INFORME CONSOLIDADO DE LA EVALUACIÓN
DECLARACIÓN DE IMPACTO AMBIENTAL DEL PROYECTO
"Parque Fotovoltaico Auco Sunlight"

N°: 20230510949

Valparaíso, 03 de Julio del 2023

Figura 1 Relación del PRI Valle de Auco con el Proyecto

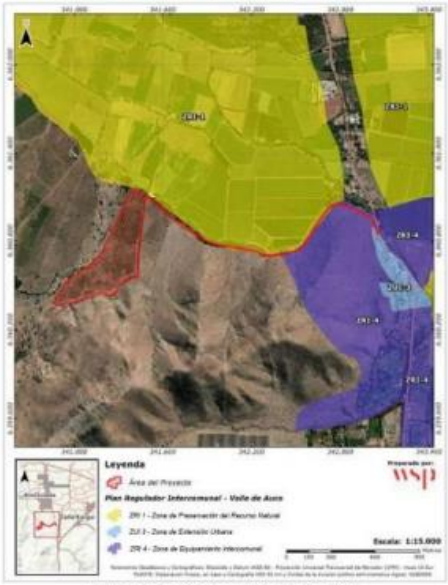
Tabla 3.5.1. Pronunciamiento sobre compatibilidad territorial.		
N° Oficio	**Remitido por:**	**Fecha**
31/3/274	Gobierno Regional, Región de Valparaíso	01/02/2023
Fundamento		
En su pronunciamiento el Gobierno Regional, Región de Valparaíso indicó que: *"2. Relación con políticas y planes evaluados estratégicamente y compatibilidad territorial, según lo requerido en Ley 20.417 Art. 8º letra a)* *a. El Titular realizó el análisis de compatibilidad territorial entre su proyecto con el Plan Regulador Intercomunal del Valle de Auco, informando que "parte de la Línea de Media Tensión (desde el poste 1 hasta el poste 15, y desde el poste 18 hasta el poste 23) se sobrepone en las zonificaciones ZRI-1, ZRI-4 y ZUI-3 del PRI", tal como se observa en la imagen:*

Por lo anterior y tal como se indicó en el Informe anterior del Gobierno Regional de Valparaíso, (Of. N° 31/3/1527 del 16.06.2022), en virtud a lo dispuesto en el artículo 2.1.29 de la Ordenanza General de Urbanismo y Construcciones, que : "Las redes de distribución, redes de comunicaciones y de servicios domiciliarios y en general los trazados de infraestructura se entenderán siempre admitidos y se sujetarán a las disposiciones que establezcan los organismos competente"."
